AUTOSTRADA REGIONALE CISPADANA DAL CASELLO DI REGGIOLO-ROLO SULLA A22 AL CASELLO DI FERRARA SUD SULLA A13

**INTEGRAZIONI AL PROGETTO DEFINITIVO E SIA COME RICHIESTO
 CON COMUNICAZIONE PROT. DVA-2013-0014126 DEL 17.06.2013
 DEL MINISTERO DELL'AMBIENTE E DELLA TUTELA DEL TERRITORIO
 E DEL MARE (MATTM)**

RELAZIONE DI RISCONTRO ALLE RICHIESTE DELLA REGIONE EMILIA-ROMAGNA

ALLEGATO RIC.7.1.1.1

FIGURA 3.12-1 – SCHEMA DELLA SOLUZIONE CON SVINCOLO INTEGRATO AL CAVALCAVIA

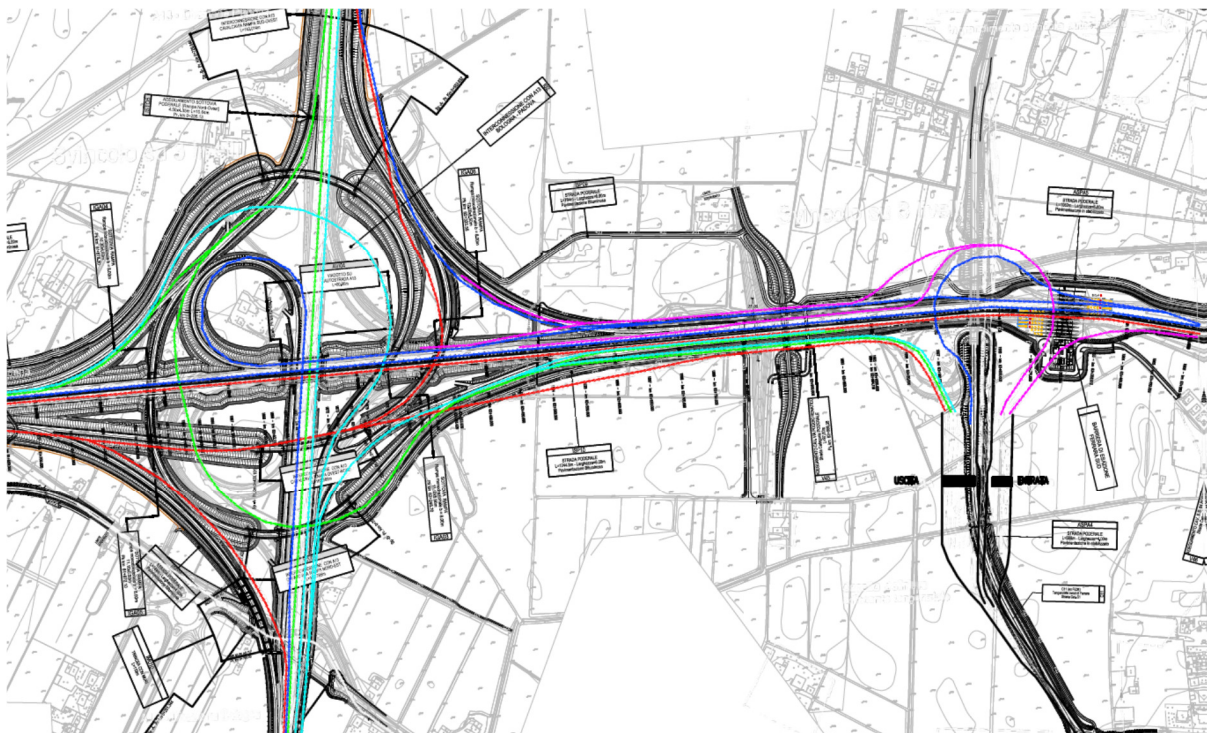
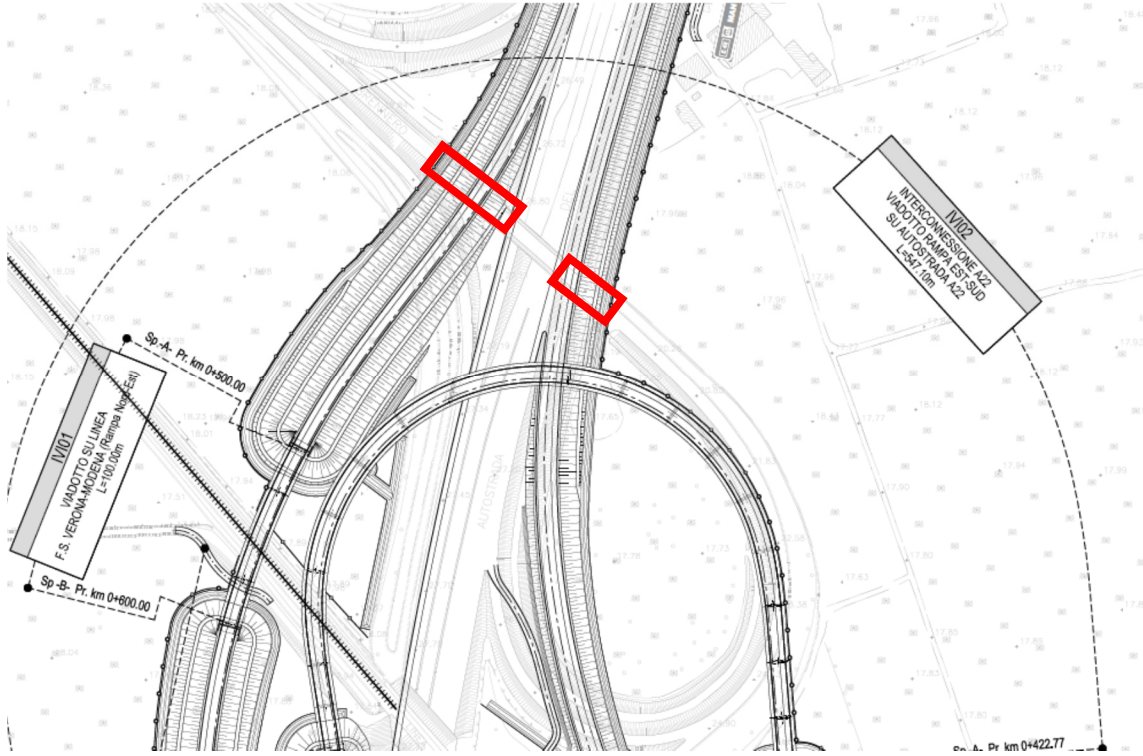
Si richiede di verificare la possibilità di modificare lo svincolo Ferrara Sud Autostrada A13, integrandolo con la viabilità locale (tangenziale sud di Ferrara) e confinandolo nella zona ad ovest dell'abitato dell'Uccellino.

L'integrazione dello svincolo di Ferrara Sud con la tangenziale di Ferrara non può essere effettuato per le seguenti motivazioni:

- 1) Occorrerebbe prevedere delle controstrade al fine di consentire tutte le manovre dello svincolo e dell'interconnessione, per un totale di 11 corsie di marcia (tra asse autostradale e rampe) più le emergenze.

2) Lo svincolo si avvolgerebbe attorno al cavalcavia della tangenziale sull'Autostrada, necessitando di 6 sottovia con trincee di approccio (di cui 2 sull'Autostrada realizzate in presenza di traffico, con i conseguenti problemi di traffico indotti dai lavori) al posto dell'unico cavalcavia previsto in PD. Il ramo direzioni Ferrara-Padova e Ferrara-Brennero in alternativa potrebbe essere realizzato in viadotto, dovendo però scavalcare la tangenziale che a sua volta passa in cavalcavia l'autostrada, l'altezza massima dell'opera si aggirerebbe

intorno ai 15m, portando ad un alto impatto visivo dell'opera.

3) Il cavalcavia poderale di Via Poggio Renatico vedrebbe incrementate notevolmente la propria lunghezza ed il conseguente impatto visivo, non dovendo più scavalcare la sola autostrada ma anche le controstrade, per un totale di 11 corsie.

4) Occorre prevedere una nuova opera nell'interconnessione, vale a dire il cavalcavia necessario alla rampa Brennero-Ferrara per scavalcare le rampe Bologna-Ferrara e Padova-Ferrara, queste ultime da portare inoltre in trincea per consentire lo stacco del ramo direzione Brennero-Padova alla quota corretta per poi passare in sottovia Autostrada Cispadana.

Pertanto per le motivazioni di cui sopra, la configurazione riportata nel Progetto Definitivo risulta la più valida.

FIGURA 3.16-1 – ESTRATTO PLANIMETRIA CON INTERFERENZE SOTTOSERVIZI

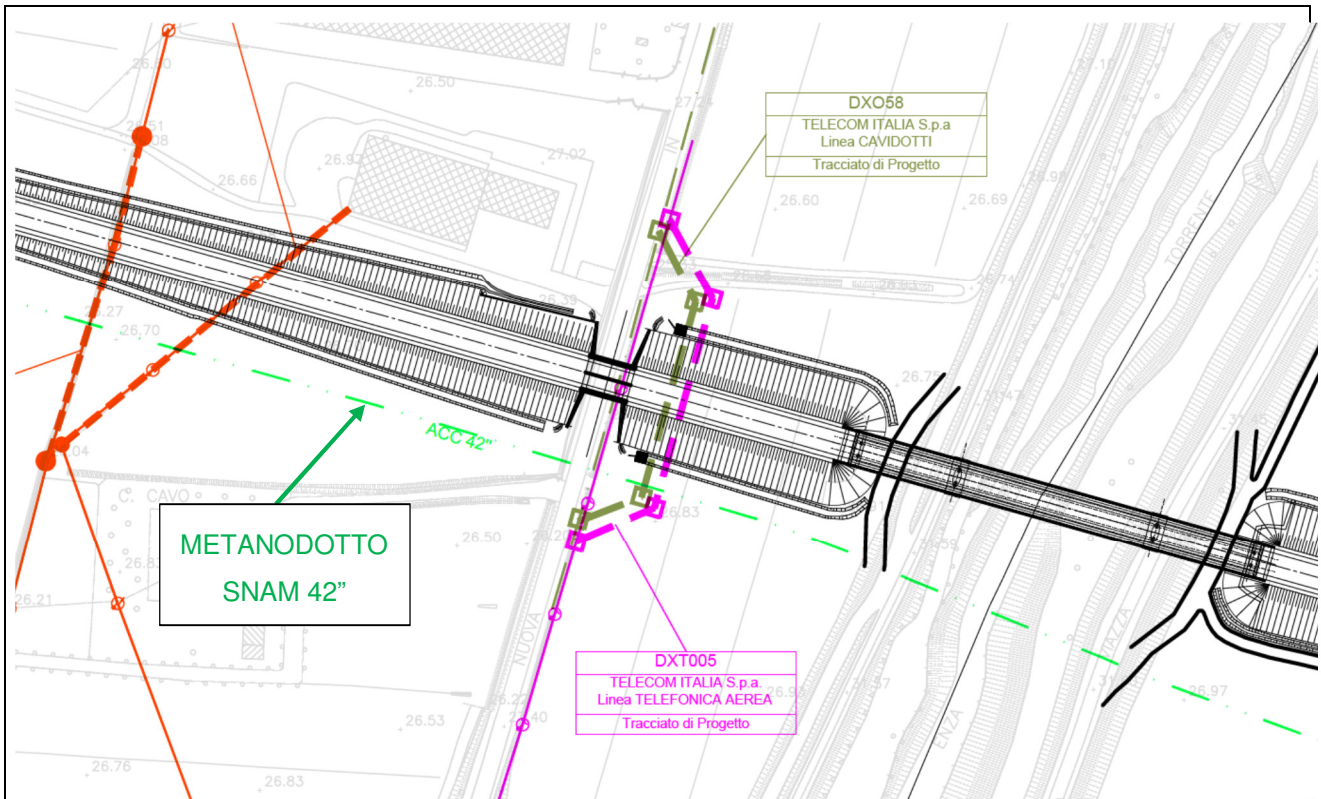
ID NOTA RER 3.16	Sezione nota RER QUADRO PROGETTUALE	Sottoparagrafo VIABILITA' LOCALE DI NUOVA PROGETTAZIONE
<p><u>Osservazione:</u></p> <p>In relazione alla viabilità di adduzione D02 (ex1RE) Variante alla SP n° 41 in corrispondenza del tracciato Cispadano – tratto tra SP n° 60 e Brescello, si richiede di verificare la fattibilità di una pista ciclo pedonale a fianco del tracciato stradale, a partire dalla rotatoria esistente su Strada dei Ronchi (Strada di Chiazzola) fino alla rotatoria in corrispondenza dell'intersezione con Via Imperiale in territorio del comune di Brescello.</p>		
<p><u>Risposta:</u></p> <p>La richiesta potrà essere trattata in sede di Conferenza di Servizi sul Progetto Definitivo preliminare all'Accordo di Programma, si ritiene che sia quella la sede idonea per trattare temi non aventi ripercussioni di carattere ambientale.</p> <p>Si segnala sin d'ora che la viabilità di adduzione D02 presenta un lungo tratto in parallelismo con un metanodotto della rete nazionale SNAM del diametro di 42 pollici. Questo ha condizionato il tracciato stradale che è stato spostato rispetto al Progetto Preliminare al fine di garantire la fascia di rispetto dal metanodotto (10m da piede rilevato). La previsione di una pista ciclabile, necessariamente da realizzarsi sul lato Sud della strada in quanto sul lato Nord è presente un fabbricato prossimo al tracciato, oltre a prevedere l'allargamento di circa 3m dell'impalcato del ponte sull'Enza e di tutti i rilevati, porterebbe ad una estesa interferenza di parallelismo con il metanodotto di valenza nazionale.</p> <p>Si riporta di seguito uno stralcio dell' elaborato 4001_PD_0_0000_X000_0_XX_PP_55_A con riportato in colore verde il tracciato del metanodotto.</p>
